Acuerdo 1130 Por el cual se aprueba la incorporación del cambio en los límites de generación y absorción de potencia reactiva de la unidad 5 de la central de generación Guavio y la respectiva curva de carga

1130

17 Enero, 2019

Figura 1. Curva de Carga Unidad 5 de la central Guavio.

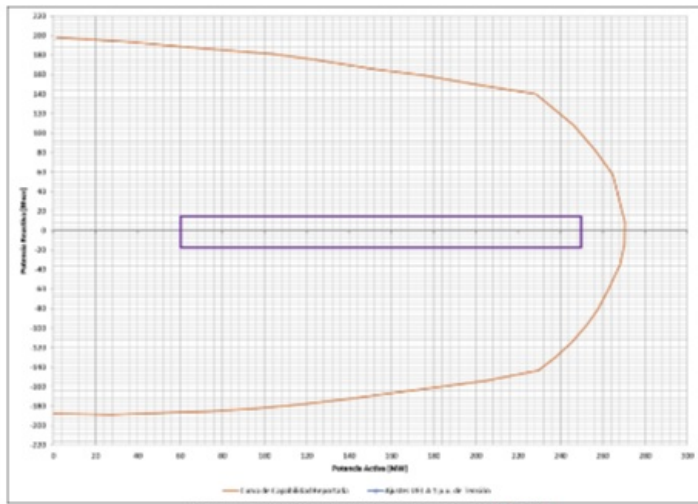
- 1** Aprobar la declaración de una nueva curva operativa de carga de la unidad 5 de la planta de generación Guavio, en la que se define la capacidad para entrega y absorción de potencia reactiva de la unidad en función de la potencia activa generada.

Sobreexcitación			Subexcitación		
P [MW]	Q [Mvar] Antes	Q [Mvar] Después	P [MW]	Q [Mvar] Antes	Q [Mvar] Después
60	+184.98	+15	60	-139.00	-15
150	+168.53	+15	150	-106.00	-15
240	+122.46	+15	240	-78.00	-15
250	-	+15	250	-	-15
